令04原機(科保)054  
令和4年6月13日

国立研究開発法人日本原子力研究開発機構  
原子力科学研究所  
原子炉設置変更許可申請書

〔 放射性廃棄物の廃棄施設等の変更  
本文及び添付書類の一部補正 〕

第 1.1-2 図 周辺監視区域

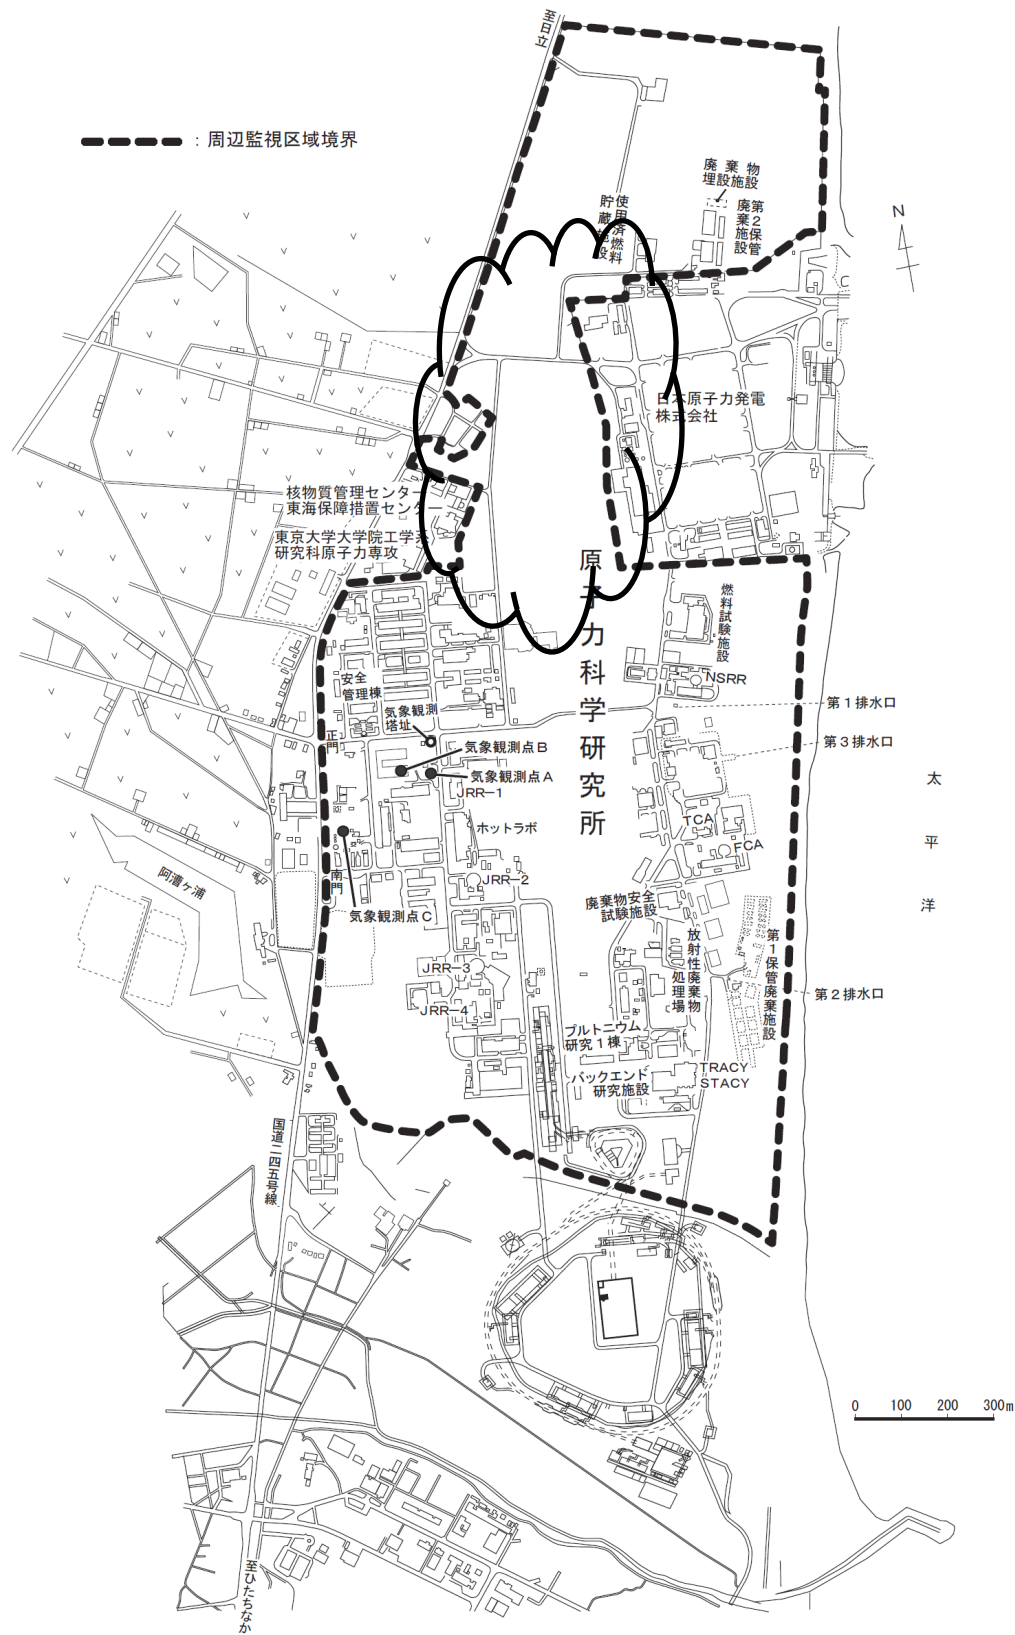
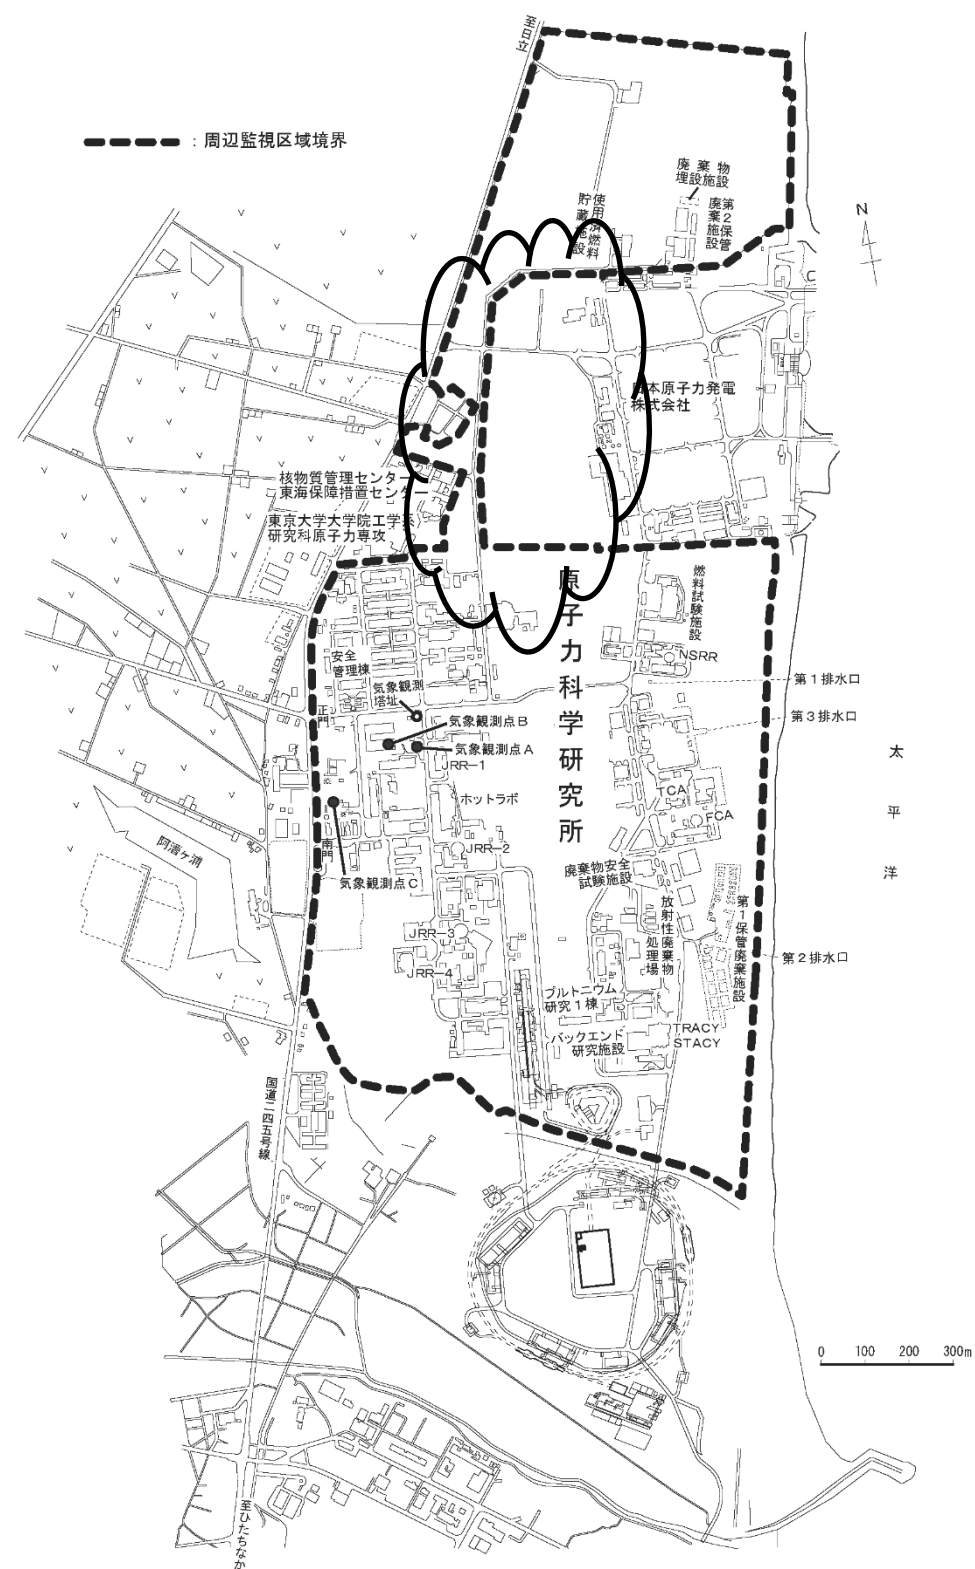
令和2年8月21日付け原規規発第2008214号にて共通編において設置変更許可を受けた事項の反映（雲線枠は変更の内容に含まない。）

令和2年8月21日  
付け原規規発第  
2008214号にて共通  
編において設置変  
更許可を受けた事  
項の反映（雲線枠は  
変更の内容に含ま  
ない。）

第2.5-1 図(3) 方位別相対濃度 ( $\chi/Q$ ) の累積出現頻度

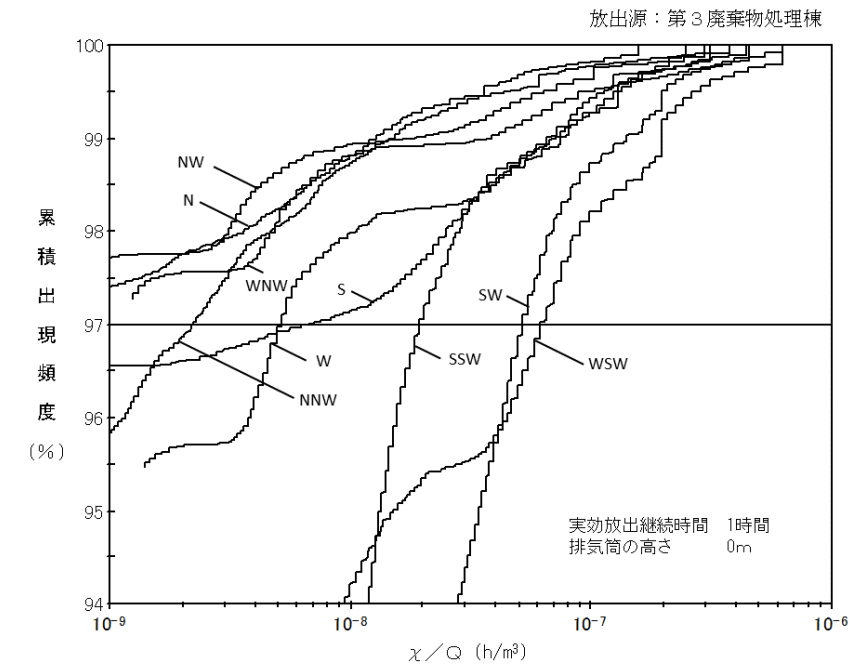
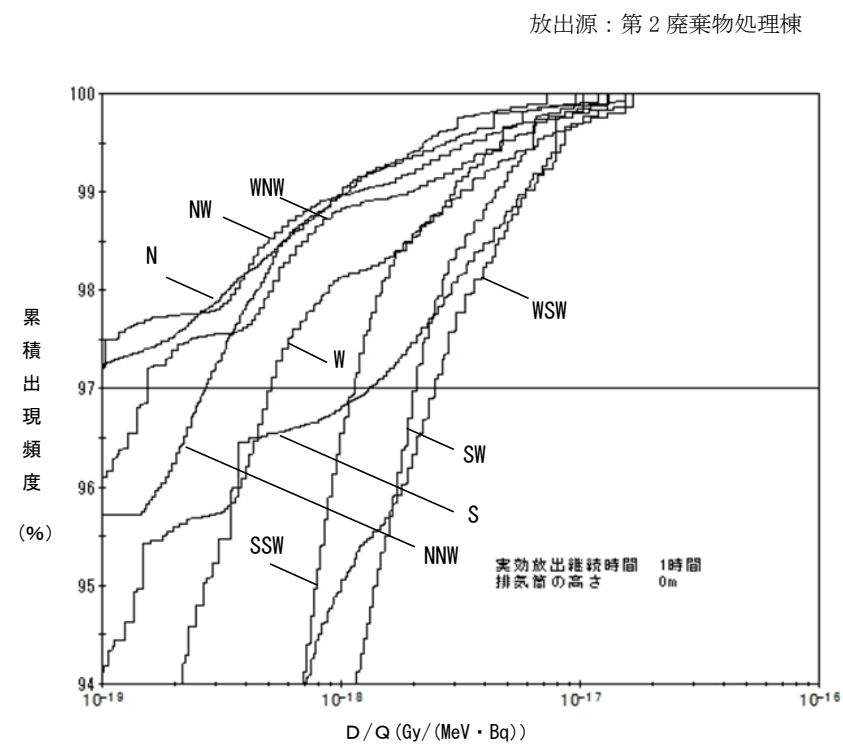
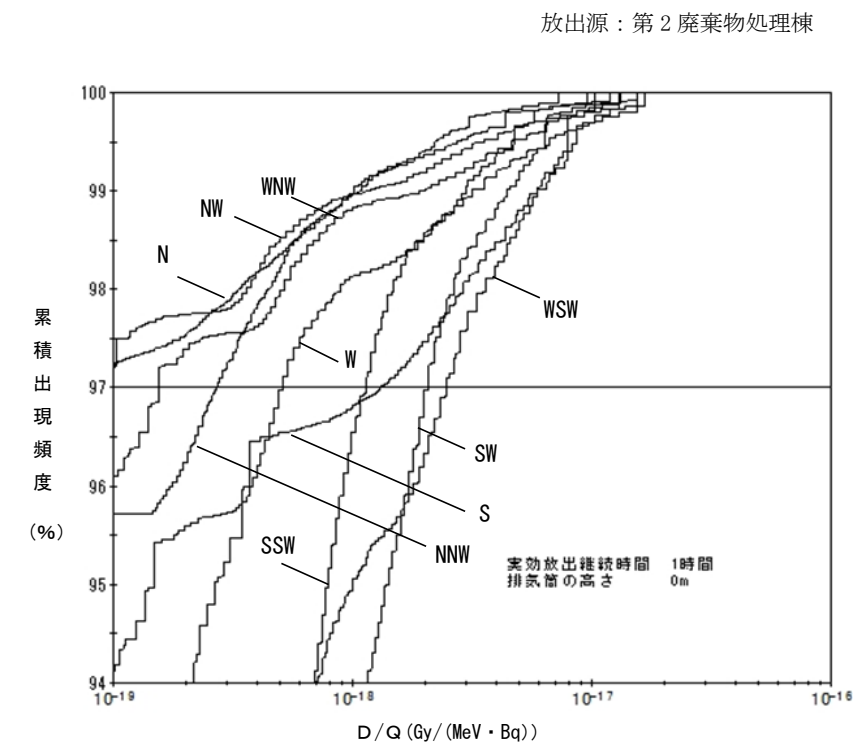
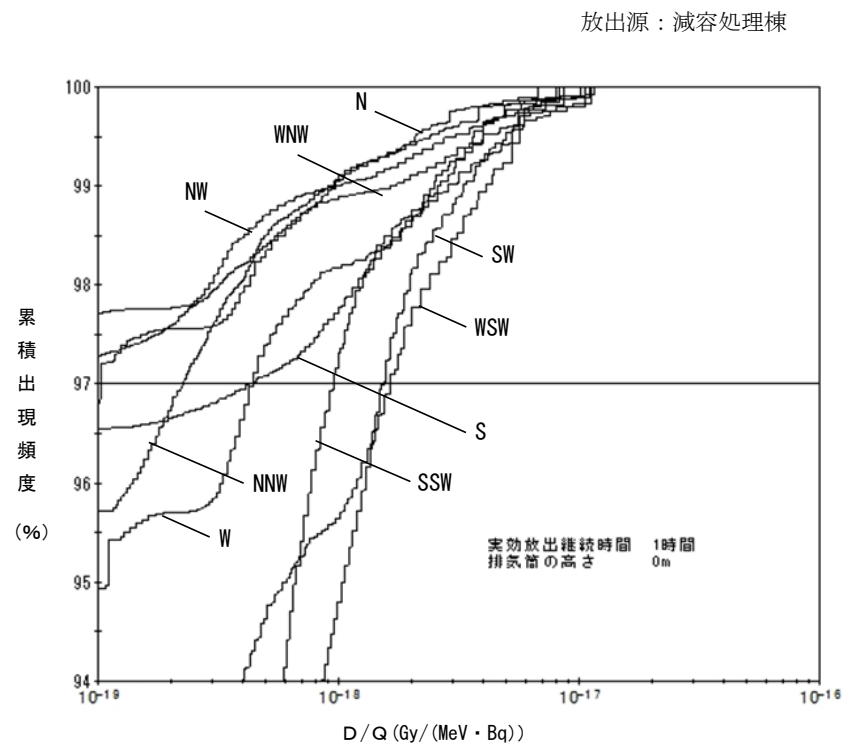
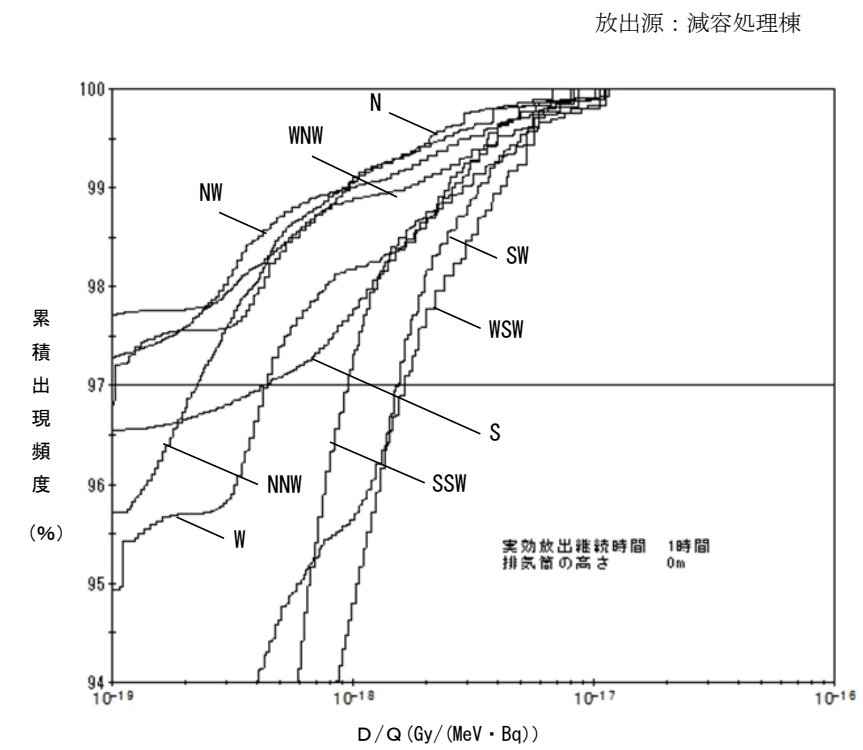
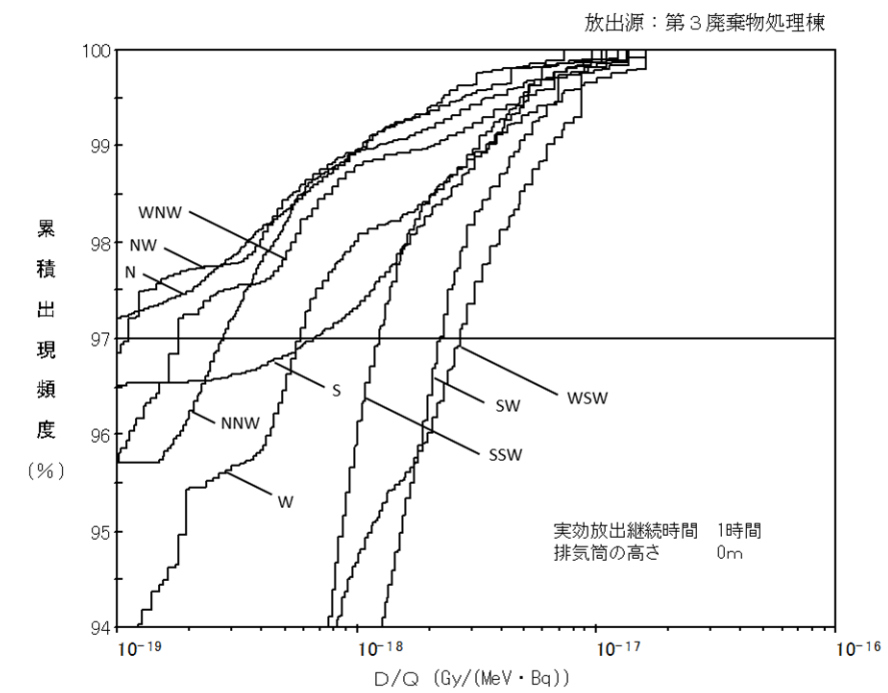
第3 廃棄物処理棟  
における評価の追加

図番の繰り下げ

図番の繰り下げ

第3廃棄物処理棟  
における評価の追加

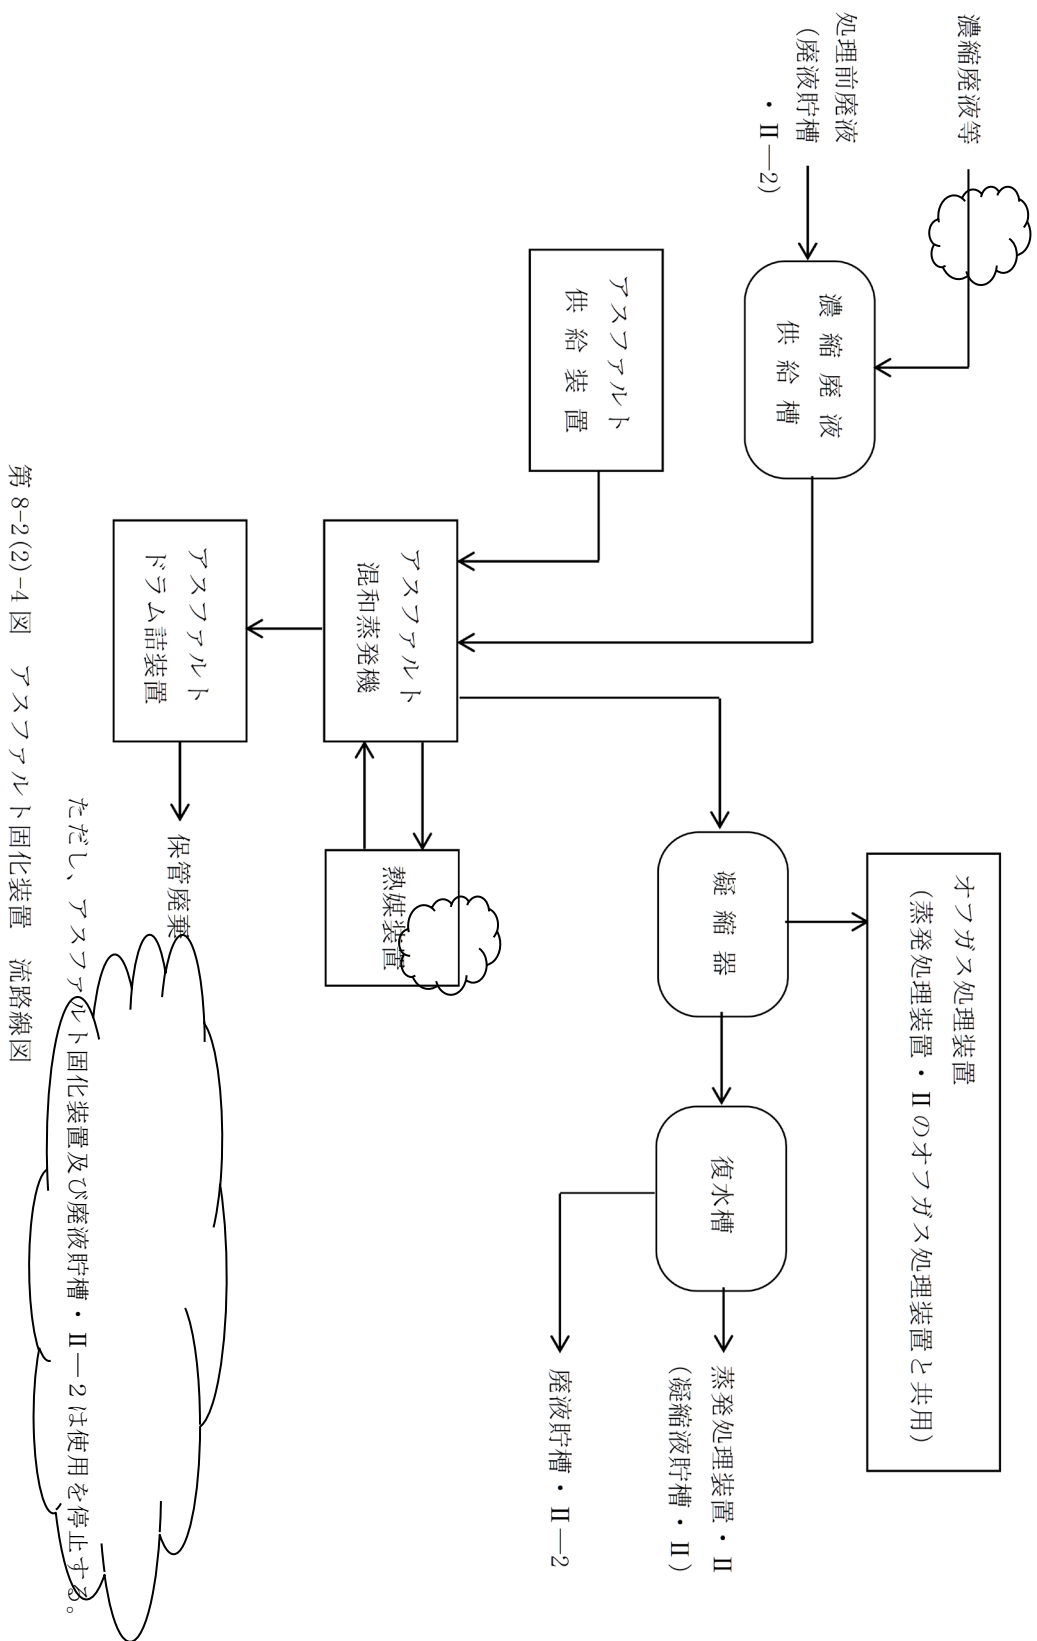
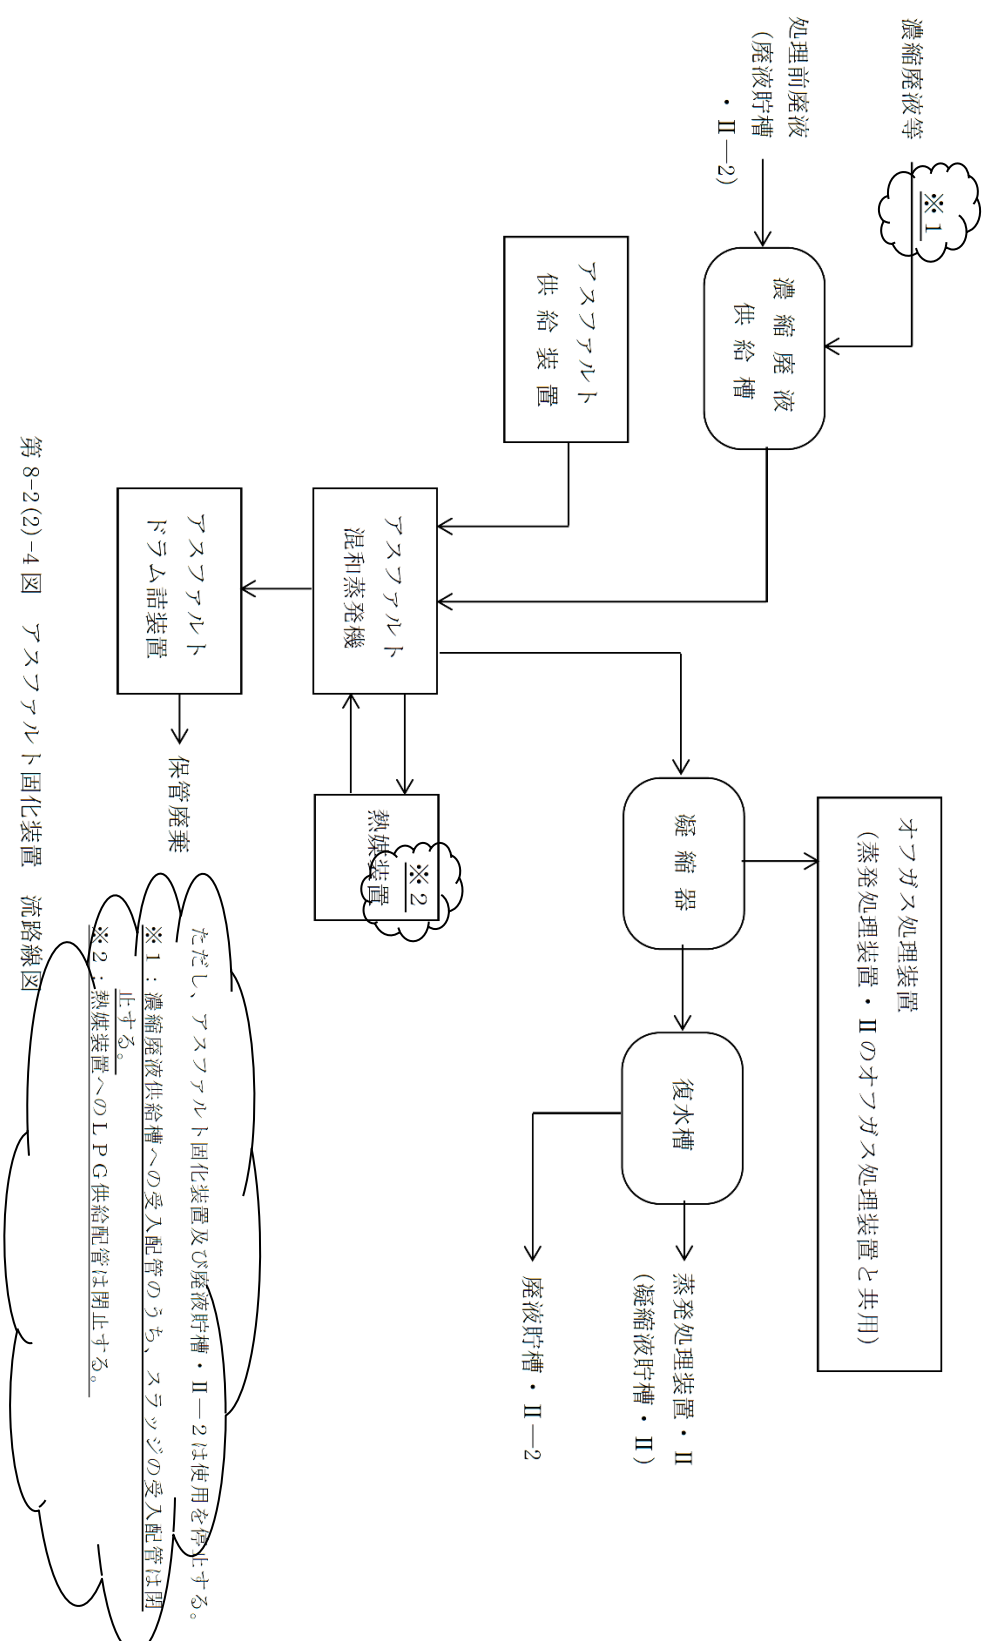
原子炉設置変更許可申請書（令和3年12月10日申請）	補正後	備考
<p>第8-2-1図～第8-2(2)-1図 (省略)</p> <p>ただし、蒸発処理装置・II及び廃液貯槽・II-2は使用を停止する。 第8-2(2)-2図 蒸発処理装置・II 流路線図</p>	<p>第8-2-1図～第8-2(2)-1図 (変更なし)</p> <p>ただし、蒸発処理装置・II及び廃液貯槽・II-2は使用を停止する。 ※1：処理前廃液（廃液貯槽・II-2）への受入配管は閉止する。 ※2：蒸発缶への加熱蒸気供給配管は閉止する。 第8-2(2)-2図 蒸発処理装置・II 流路線図</p>	<p>アスファルト固化装置等の使用停止に伴う配管閉止箇所の明確化</p>

アスファルト固化装置等の使用停止に伴う配管閉止箇所の明確化
